(仮称) 由利本荘岩城風力発電事業

環境影響評価方法書

補足説明資料

株式会社 レノバ

図 8 桜沢ダム

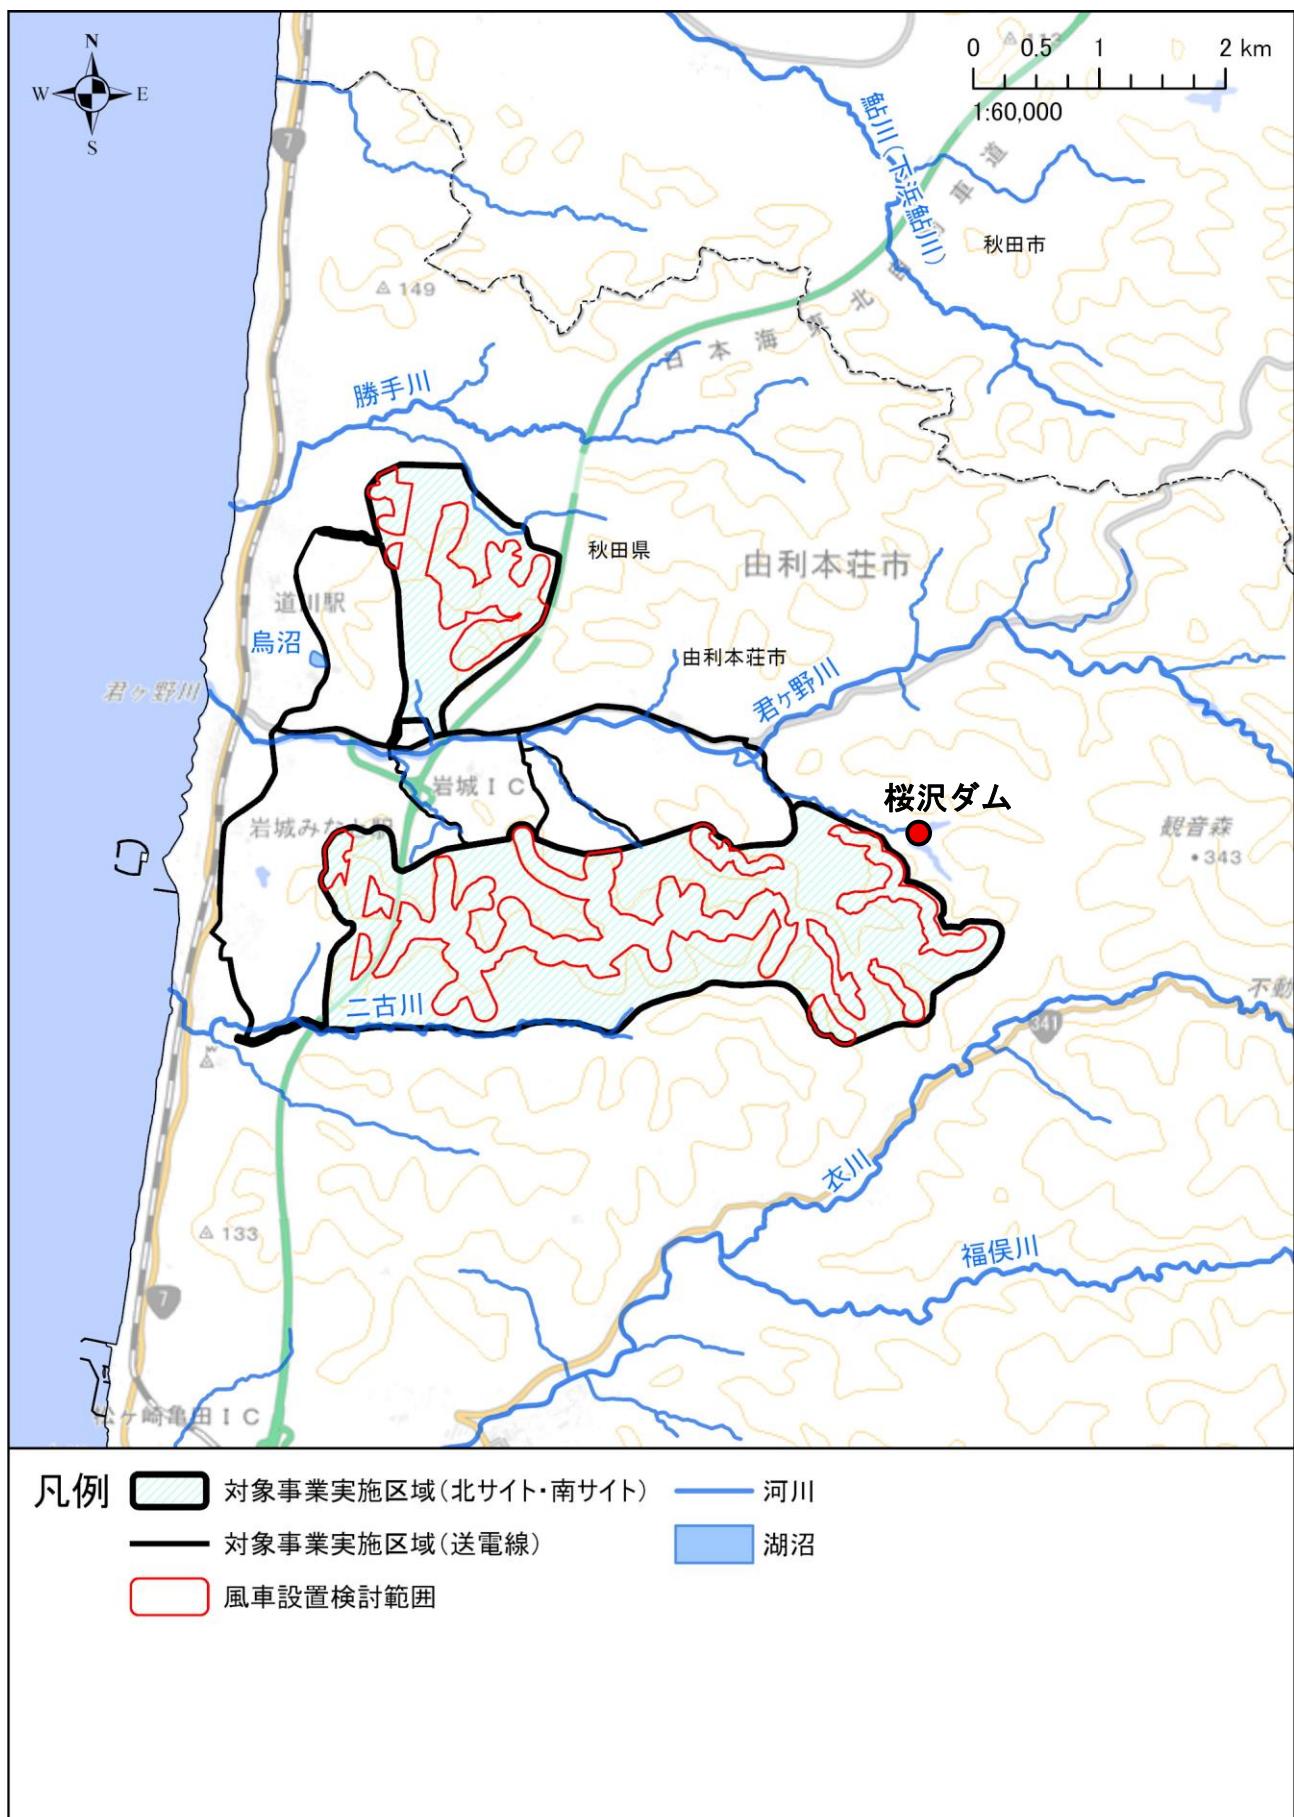
桜沢ダムの位置を図3. 1-4 (p. 45) 等に追記して下さい。

桜沢ダムの位置を図 8 に示します。

準備書においても追記します。

図9 浄水場

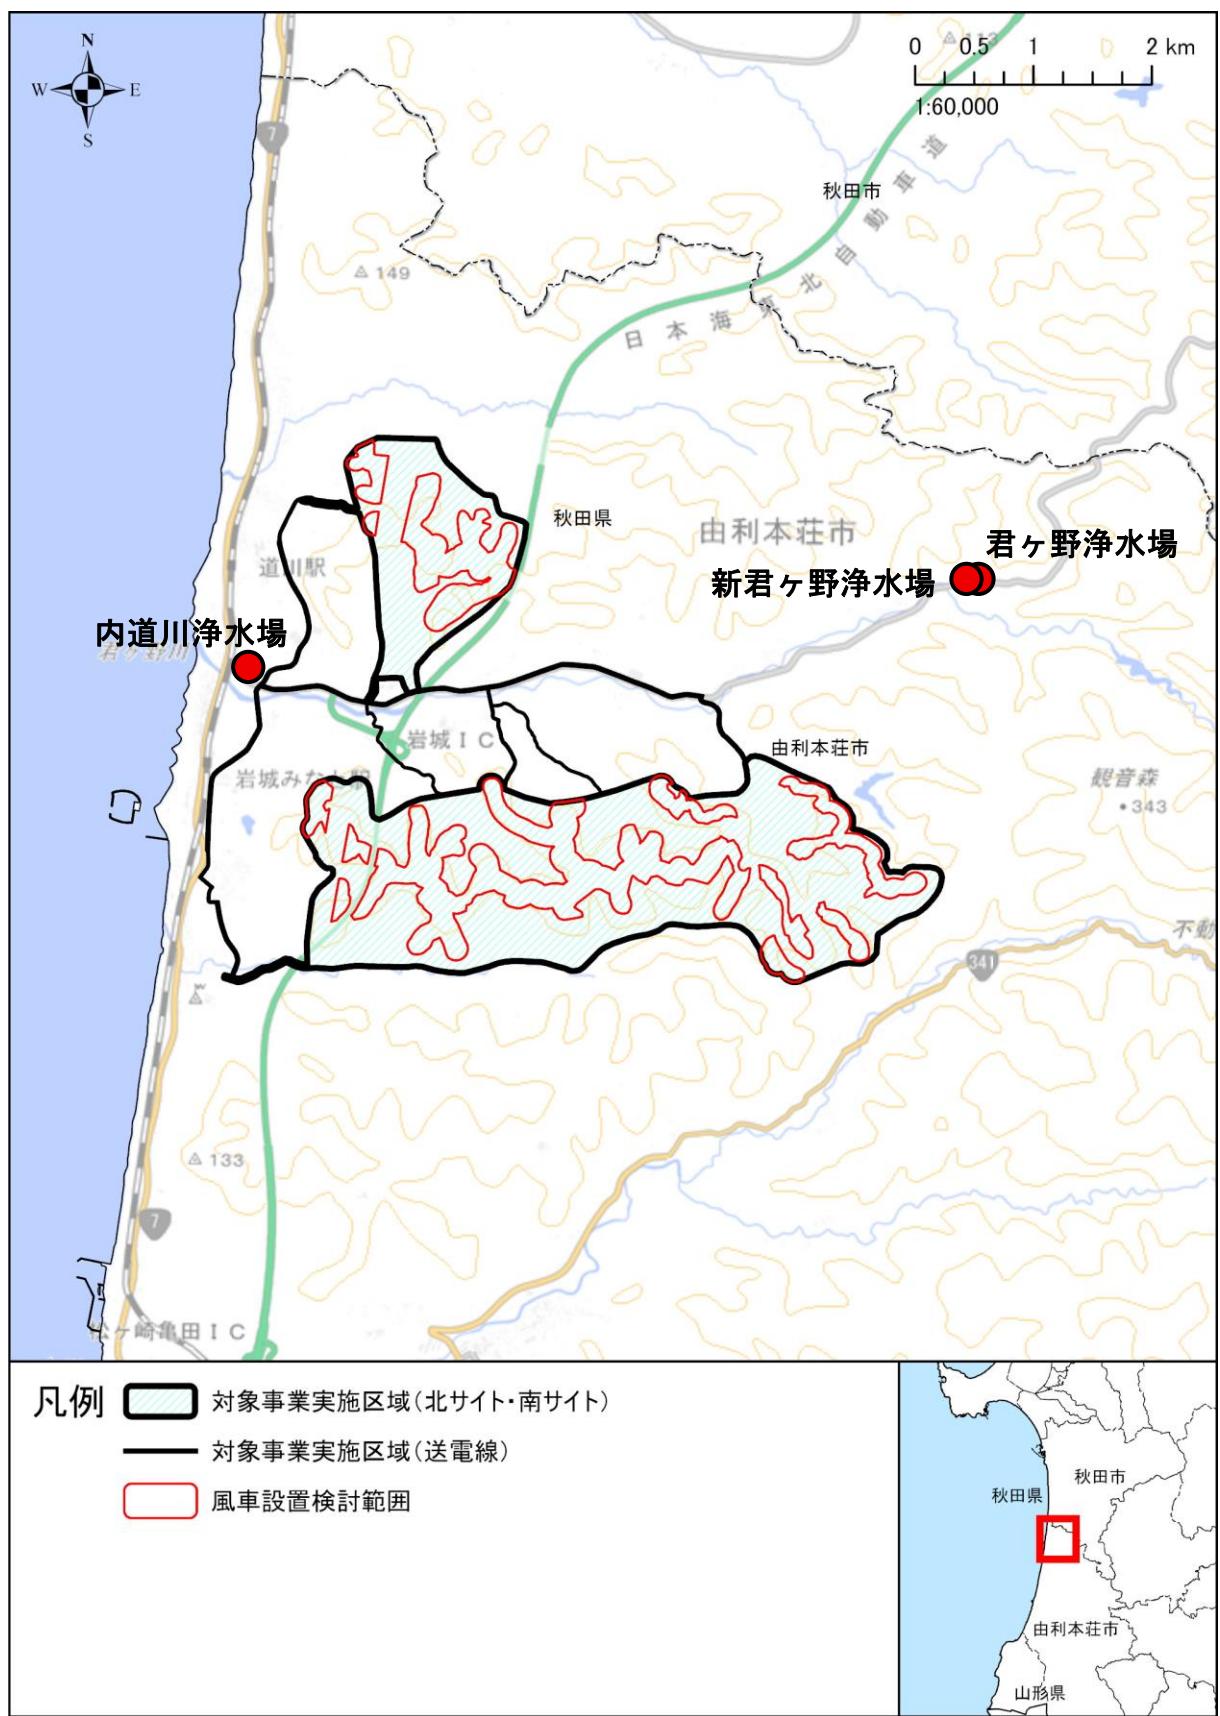
水道水の取水位置を図で示して下さい。

図9の作成、ありがとうございます。浄水場の位置が公開可能であれば、準備書にも図9を掲載してください。その際に、利用する水の種類（地表水や井戸水など）の区別が記されているとより分かりやすくなると思います。

対象事業実施区域及びその周辺の取水地点は公表されていませんが、浄水場の位置は図 9 のとおりです。

準備書において、浄水場の情報を掲載します。

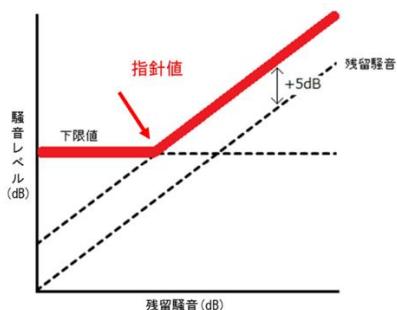
「風力発電施設から発生する騒音に関する指針について」（環境省2017年）に示された指針との整合の評価結果は、以下のような図で整理してください。

指針との整合の評価結果は、上記のような図で整理します。

図 10 水質調査点ごとの集水域

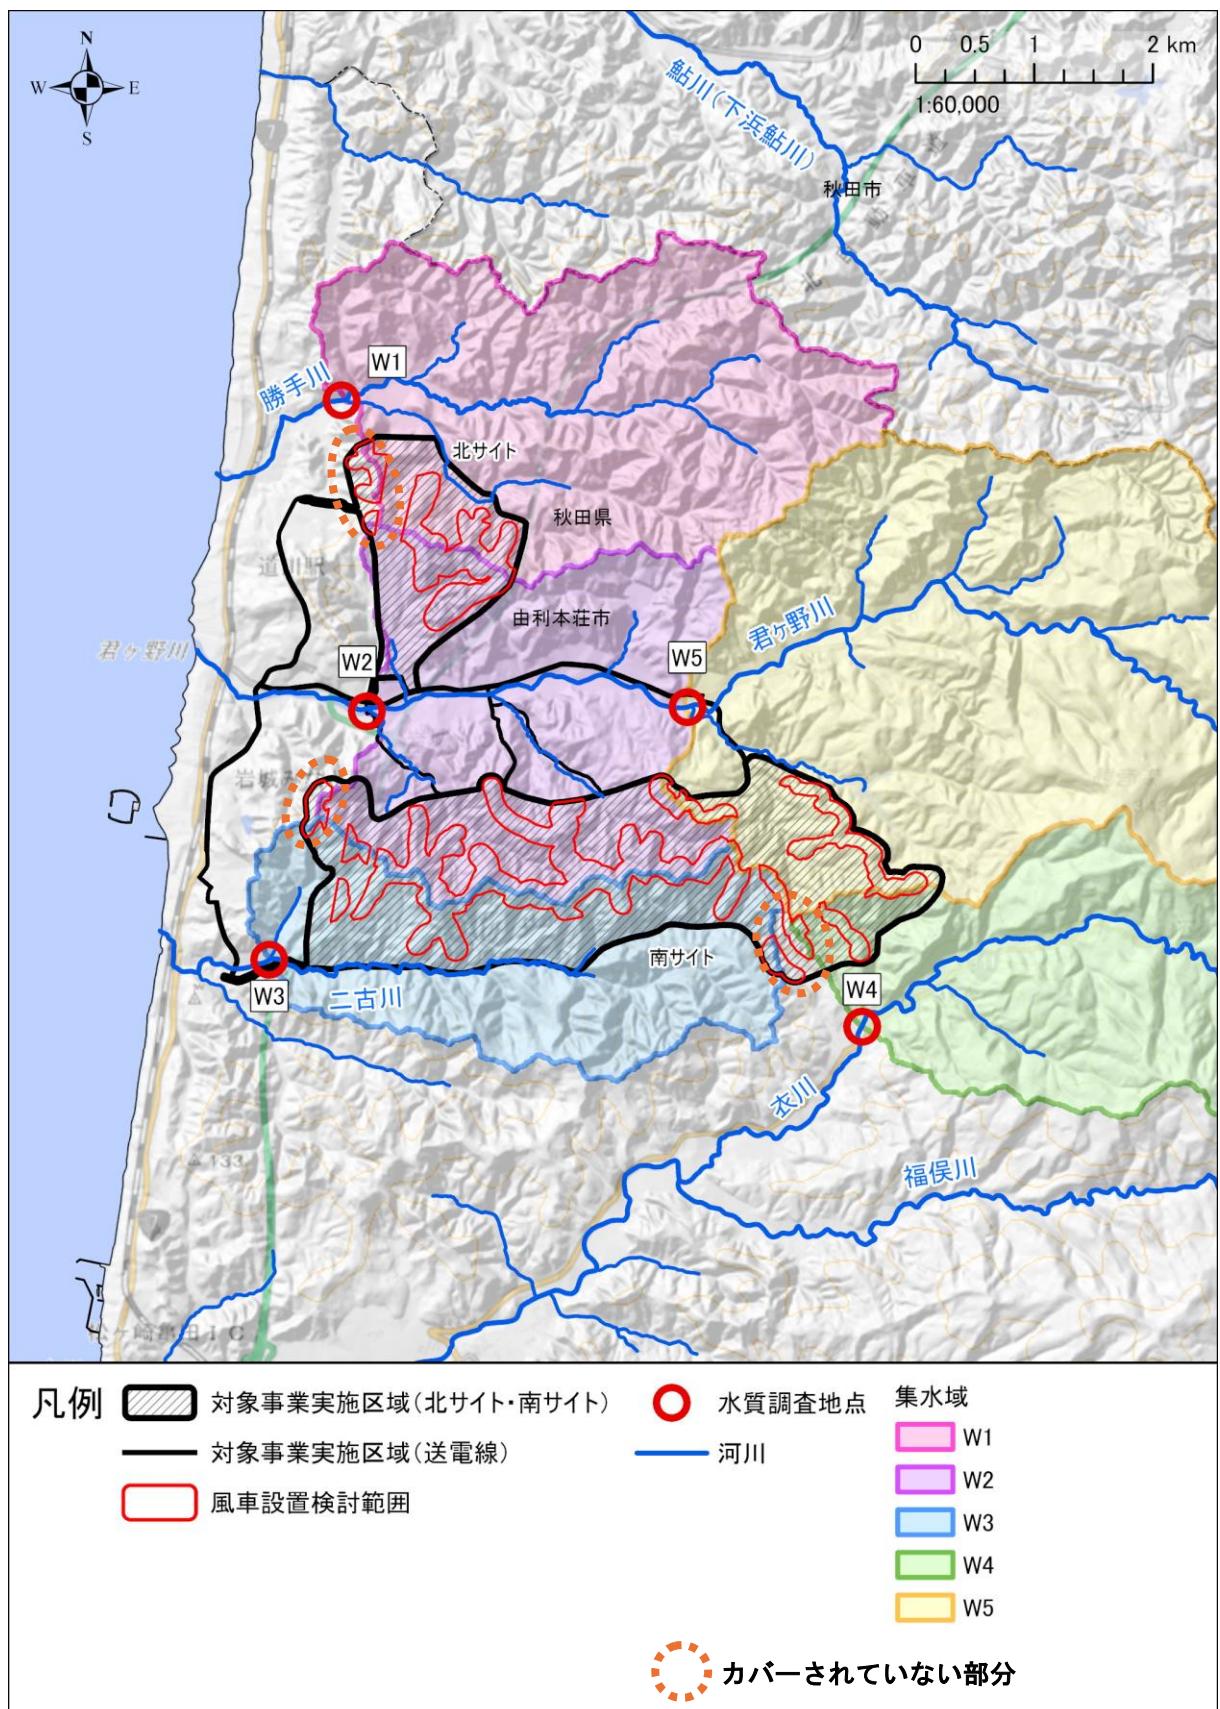
水質調査点ごとの集水域を図示してください。それを見ないと正確には判断できませんが、対象事業実施区域全体をカバーするには調査点が不足しているように見えます。現在設定されている5か所の調査点の集水域でカバーしきれないエリアがある場合には調査点を増やすことをご検討ください。

- ・水系の集水域ではなく、水質調査地点の集水域を示して下さい。
- ・川の本線での観測点が多いため、それぞれの集水域が広くなり、対象事業実施区域の影響が判別しにくくなる懸念があります。観測点はなるべく上流に設定すると共に、支流に設定できないかをご検討下さい。例えば、W2やW5の上流側の支流、およびこれらの中間点の支流など。

水質調査点ごとの集水域を図10に示します。水質調査点の集水域は対象事業実施区域をほとんどカバーしています。若干カバーされていない部分が3箇所ありますが、それぞれ以下の理由から大きな問題はないと考えられます。

- ・北サイトの北西部：風車設置検討範囲と重なっていますが、現時点でのこの範囲には風車は設置しない（造成しない）計画です。
- ・南サイトの北西部：風車設置検討範囲と重なっており、4MW機が選定された場合はこの地点に風車を設置し、6MW機が選定された場合はこの地点に風車は設置しない計画です。ただし、この部分は褐色森林土壤で比較的排水が良いため、雨水の多くは地面に浸透すると考えられます。
- ・南サイトの南東部分：風車設置検討範囲と重なっており、4MW機が選定された場合はこの地点に風車を設置し、6MW機が選定された場合はこの地点に風車は設置しない計画です。ただ

し、この部分は褐色森林土壤で比較的排水が良いため、雨水の多くは地面に浸透すると考えられます。

また、本事業では改変範囲の集水域を整理し、集水域毎に降雨により発生する濁水の流量を算出し、沈砂池出口で排水基準以下となるように適切に沈砂池を設計します。

水質調査点ごとの集水域を前掲の図10に示します。
